**EOLE – PROLONGEMENT DU RER E VERS L'OUEST
SNCF – MAITRE D'OUVRAGE**

**EXPERTISE SUR LA MAITRISE DES RISQUES
DES TRAVAUX EN SOUTERRAIN**

Premier rapport suite à l'incident de chantier du 30 octobre 2017

10 novembre 2017

Vue en coupe des forages au-dessus de la station Porte Maillot ligne M1

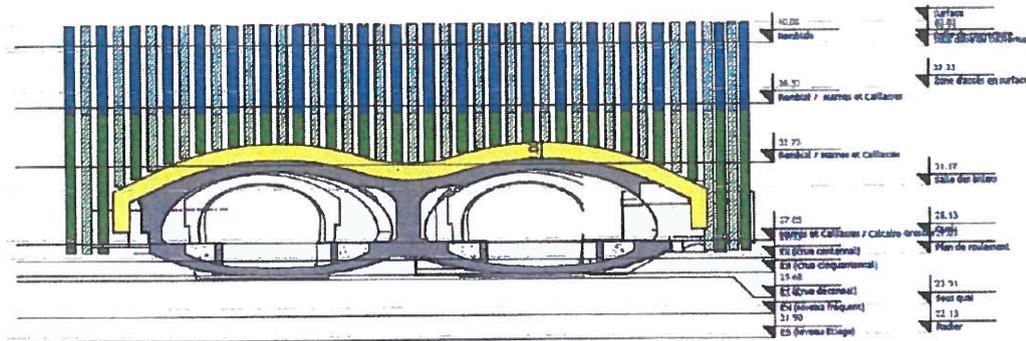
La phase de réalisation des parois moulées peut être plus critique, puisque le contrôle des déplacements horizontaux des piédroits ne repose que sur l'efficacité des injections des Marnes et Caillasses.

Il conviendrait, avant de démarrer l'exécution des parois moulées, de préciser les modalités de contrôle des résultats de la campagne d'injection en cours et de définir le module de déformation des Marnes et Caillasses injectées à atteindre.

Dans la zone située entre le piédroit Nord et le futur emplacement des parois moulées, des essais, dont le programme est à établir, permettront de vérifier en particulier que la valeur du module de déformation des Marnes et Caillasses injectées autorisent le démarrage des travaux de parois moulées de GPM.

Un autre facteur important est celui du phasage de réalisation des panneaux de la paroi. Il conviendra de vérifier que lors de la foration d'un panneau, les panneaux voisins n'ont pas été exécutés ou qu'ils ont été bétonnés depuis un temps suffisant pour avoir une prise du béton.

Situation du puits de travaux (L'ouvrage de la ligne 1 est représenté schématiquement par un cercle. L'ouvrage réel n'a pas cette section)

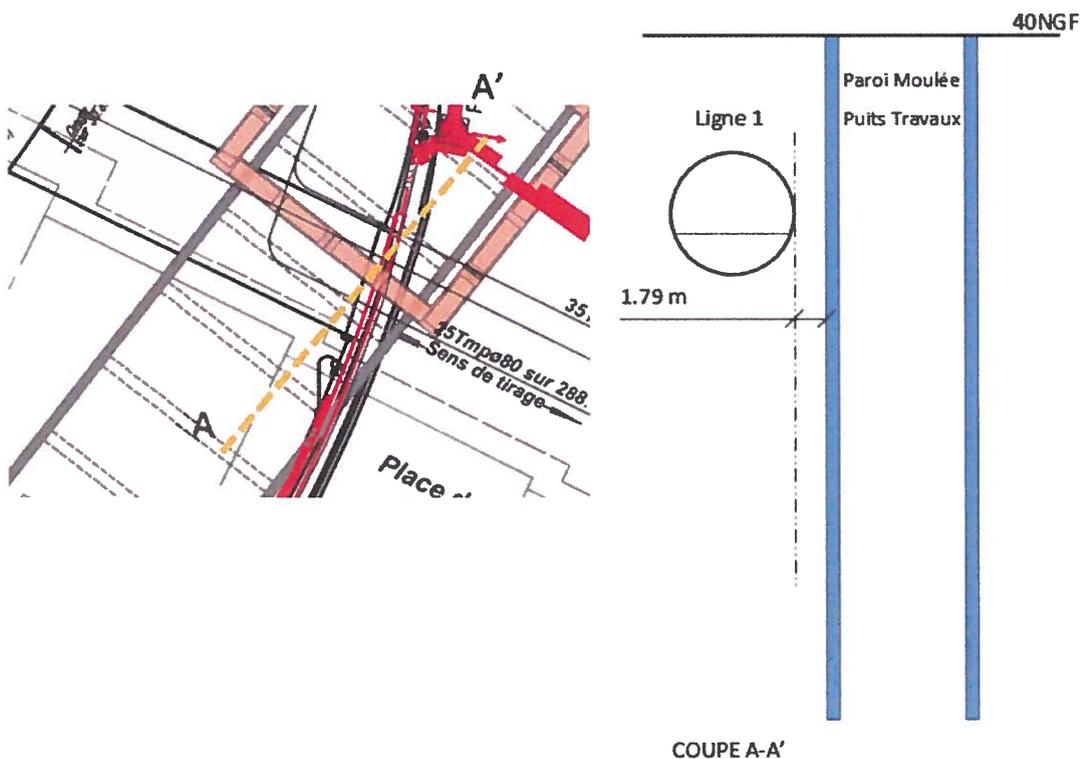
La commission note qu'il n'a pas encore été possible de réaliser une polygonale pour implanter dans un même référentiel les ouvrages existants de la ligne 1 et les parois moulées du puits. Cette implantation apparaît indispensable pour lever les incertitudes actuelles sur la distance qui sépare les deux ouvrages. Les plans actuellement utilisés indiquent une valeur de 1,79 m, donc très réduite en tout état de cause.

Il importe également de bien connaître l'ouvrage existant de la ligne 1 pour s'assurer de sa stabilité pendant les travaux. Le merlon situé entre le tunnel de la ligne 1 et la paroi moulée est constitué de Marnes et Caillasses. Il convient de bien définir quel processus de réalisation sera retenu et s'il est nécessaire de consolider la zone de Marnes et Caillasses par des injections avant la foration des parois pour éviter un désordre dans le tunnel existant.

La réalisation du puits travaux va solliciter le tunnel de la ligne M1. Il convient de terminer l'implantation fine des deux ouvrages dans un même référentiel et de préciser et contrôler le processus de réalisation qui sera retenu, notamment en termes d'un éventuel traitement de la zone des Marnes et Caillasses. Ce point sera suivi par la commission.
